志賀原子力発電所2号炉 敷地周辺の地質・地質構造について

敷地近傍の断層の評価 (コメント回答)

2023年3月22日
北陸電力株式会社

段丘面分布図

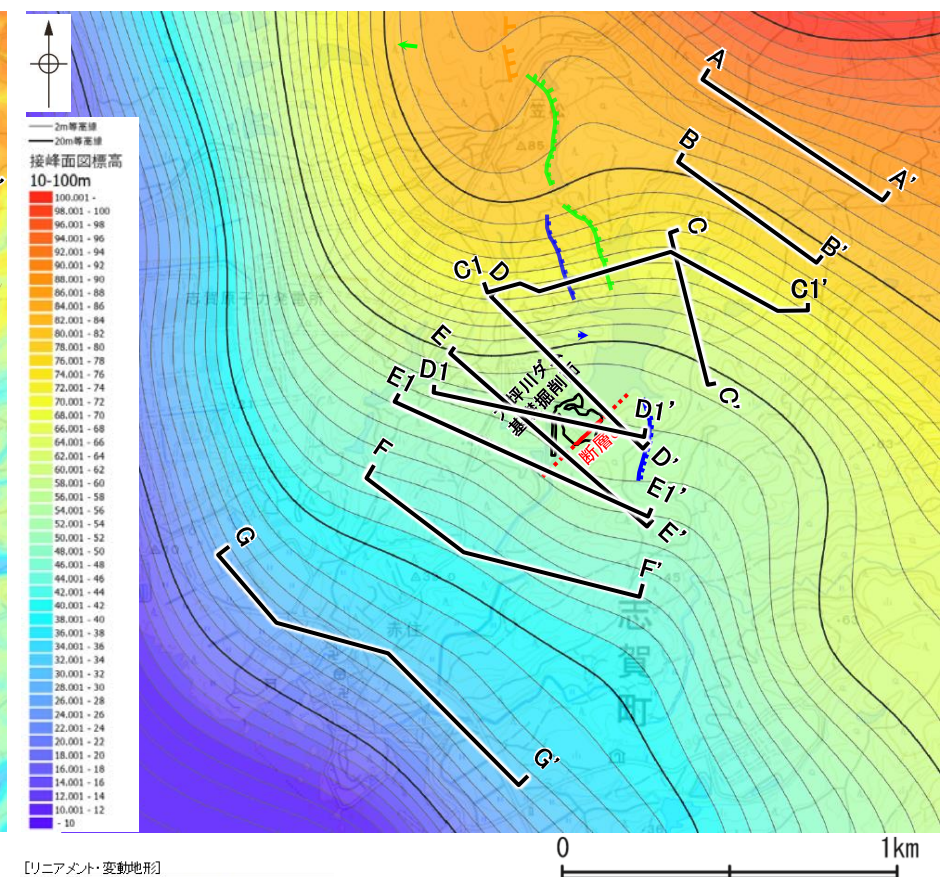
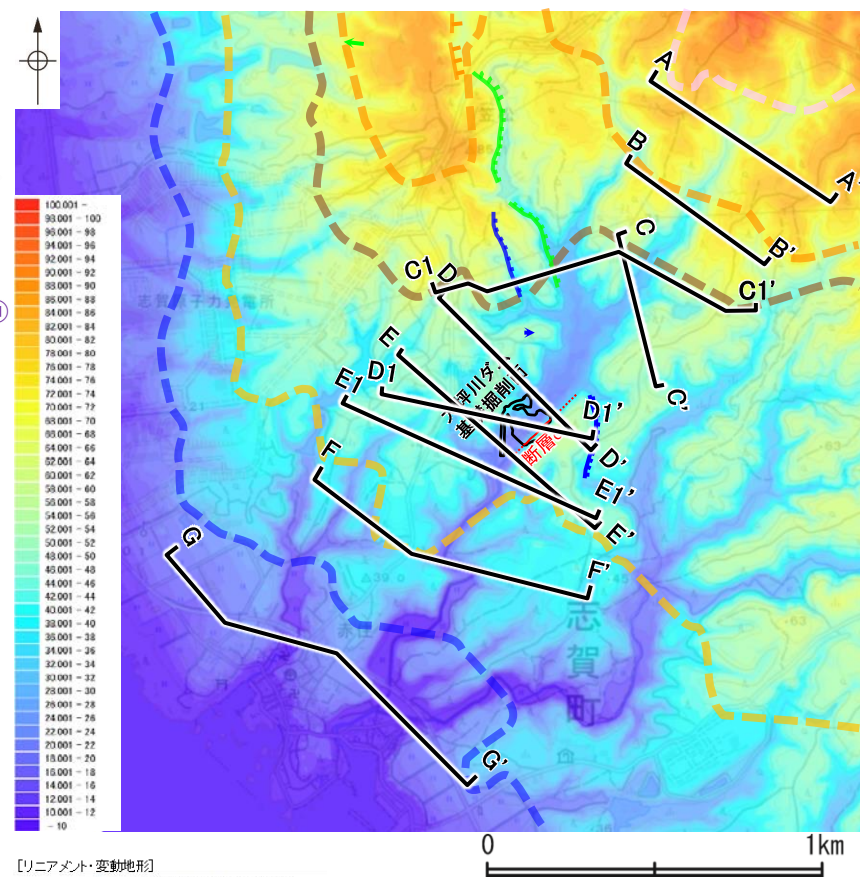
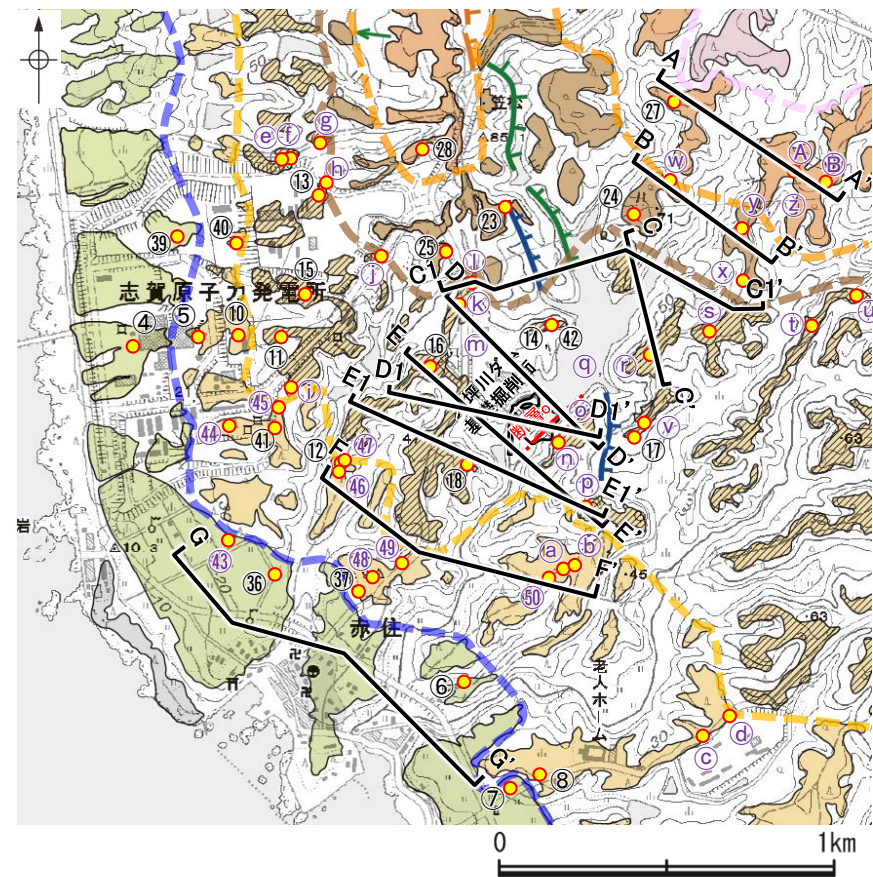
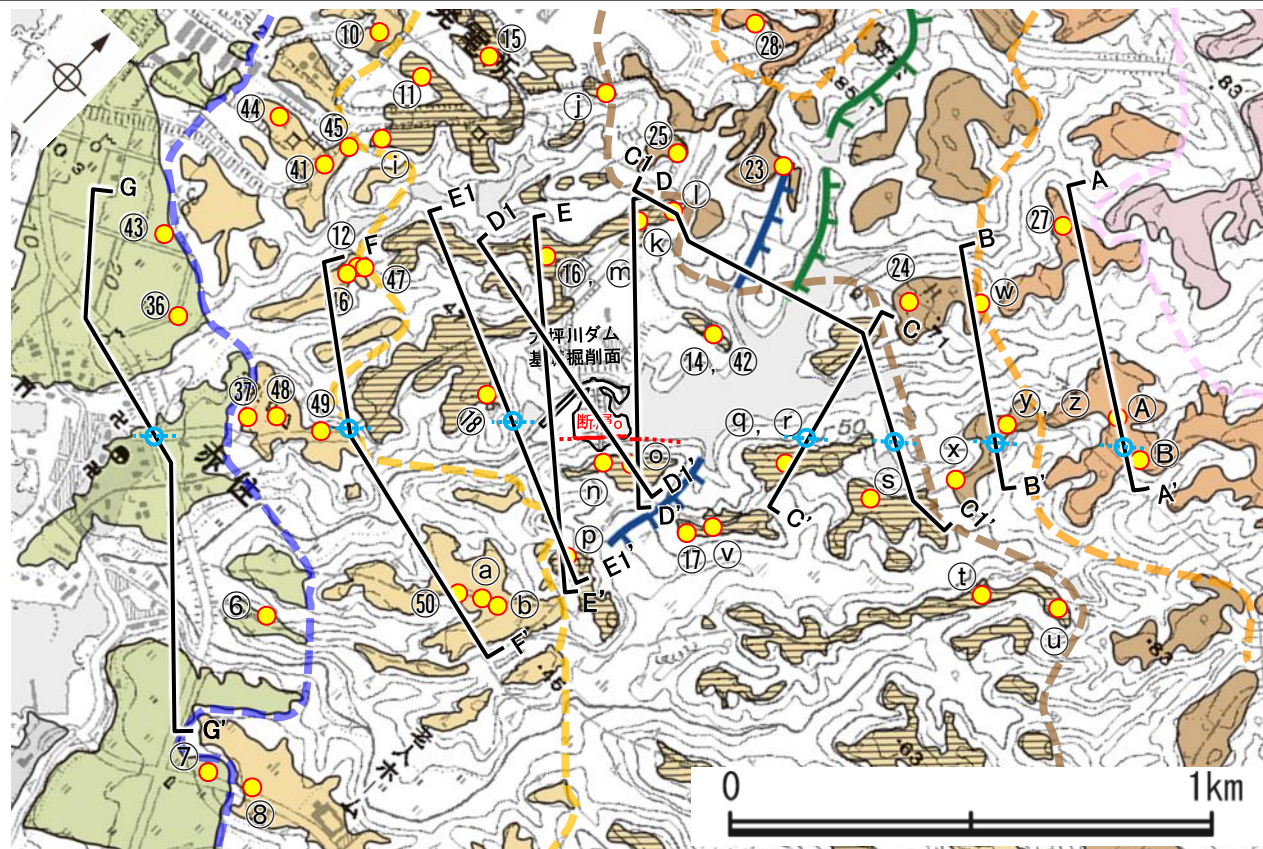
地形面の変位の有無による評価にあたっては、データ拡充を行った上で、以下の点について説明を充実させること。

- ・断層o及びその延長位置を挟んで分布する地形面の高度を比較する断面について、段彩図、接峰面図を示す等して、断面線を設定する方向の考え方の妥当性を説明すること。

○断層oの活動性について地形面の変位の有無による評価を行うために、断層oを挟んで分布する段丘面において地形面や岩盤上面の高度を比較するにあたり、以下のA)B)の考え方にに基づき断面線を設定した。

A)：段丘面は海側に向かって緩く傾斜していることから、旧汀線と概ね平行な方向に断面を設定する必要がある。ただし当該範囲の旧汀線は入り組んだ形状を示すため、高度帯毎に色を変えて表現した地形標高段彩図や、複雑な起伏のある山地の大局的な高度分布や形態を把握することのできる接峰面図を用いることにより、旧汀線と概ね平行な方向に断面線を設定した(A-A', B-B', C1-C1', D1-D1', E1-E1', F-F', G-G' 断面)。

B)：福浦断層の活動による影響を排除するために、福浦断層を横断しないように、それぞれ福浦断層の上盤側(西側)あるいは下盤側(東側)にある段丘面を比較する断面線を設定した(C-C', D-D', E-E' 断面)。

○地形面や岩盤上面の高度を比較した結果、断層o及びその延長位置を挟んで分布する中位段丘I面、高位段丘Ia面、Ib面、II面、III面の地形面や岩盤上面に、断層oの上盤側(南東側)が一様に高くなるような系統的な高度差は認められない(次頁)。

富来川南岸断層周辺のブーゲー異常図

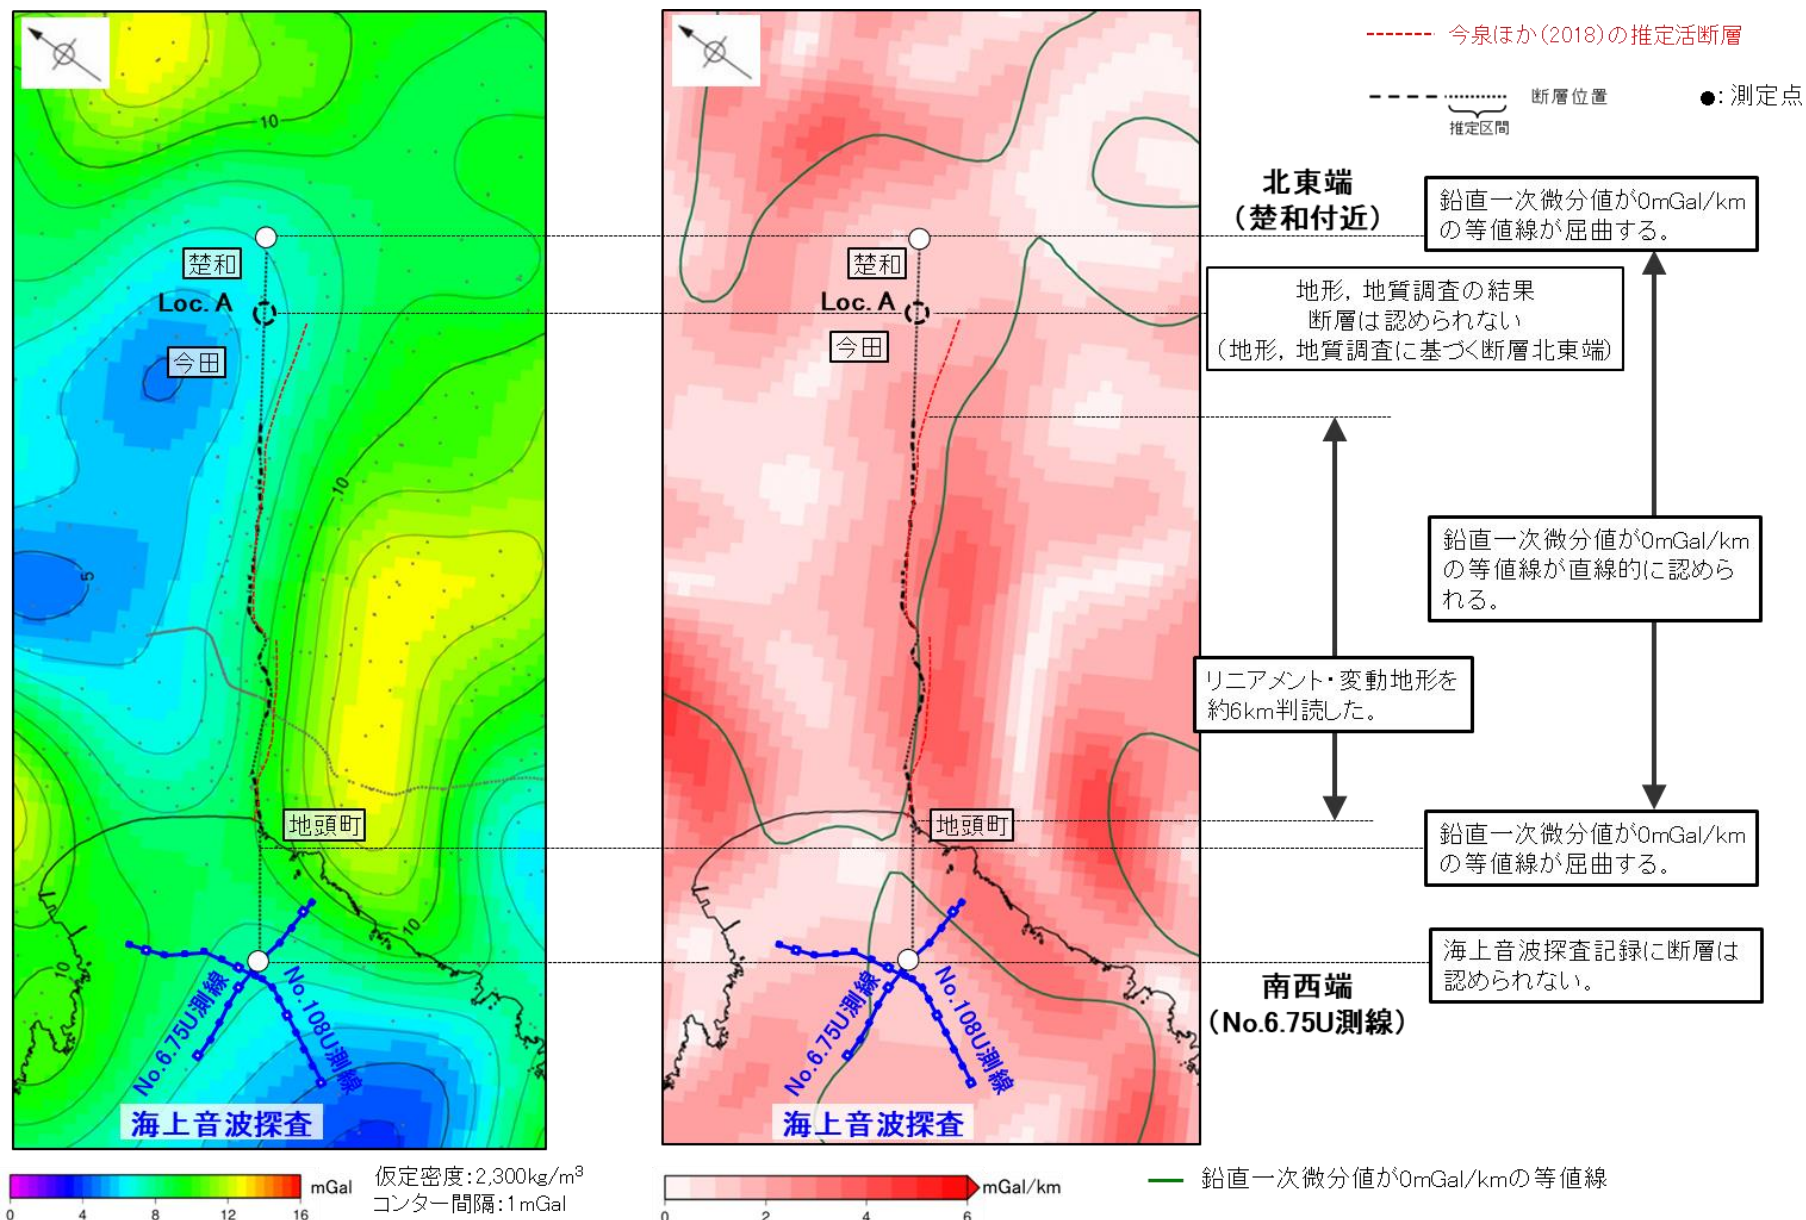
北東端の評価について、地質調査で断層が認められなくなる地点を明示したうえで、断層の長さを直線的な重力異常急変部が途絶える地点までと評価した根拠を記載すること。

○富来川南岸断層の北東端について検討するために、地形、地質調査を行った結果、少なくともLoc.Aより北東方には、富来川南岸断層に対応する断層は認められないものの、海岸線付近からLoc.Aまでの区間において断層と対応して認められた直線的な重力異常急変部がさらに北東方へ連続していることから、直線的な重力異常急変部が途絶える地点(鉛直一次微分値が0mGal/mの等値線が屈曲する地点)を北東端と評価した。

位置図

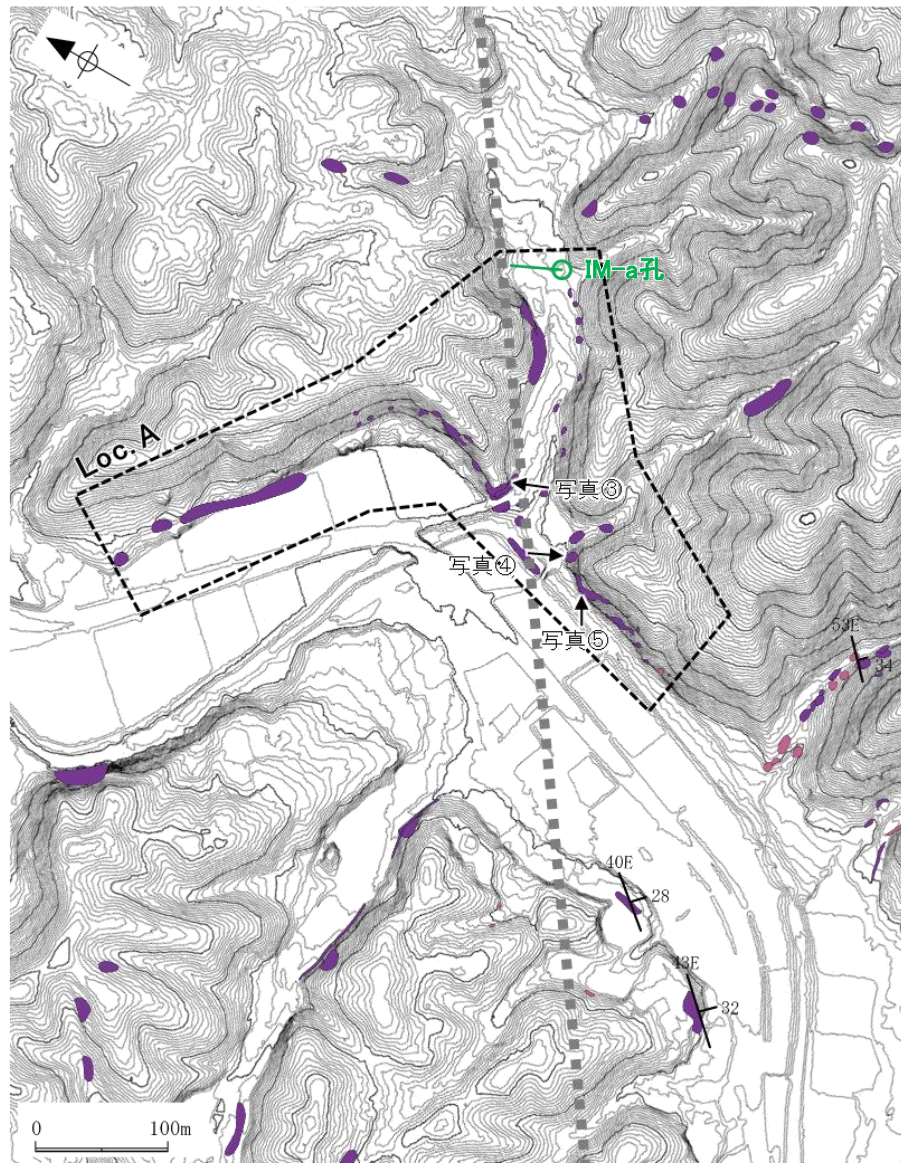
Loc.Aにおける調査データについて、断層推定位置の周辺に分布する露頭の写真を追加して示すこと。

- 富来川南岸断層の北東端の状況について確認するために、富来川南岸断層の北東方にあたるLoc.Aにおいて、断層推定位置の周辺に分布する露頭の写真を追加した。
- 富来川南岸断層の推定延長位置を横断して凝灰角礫岩の露頭が分布し、断層は認められない。
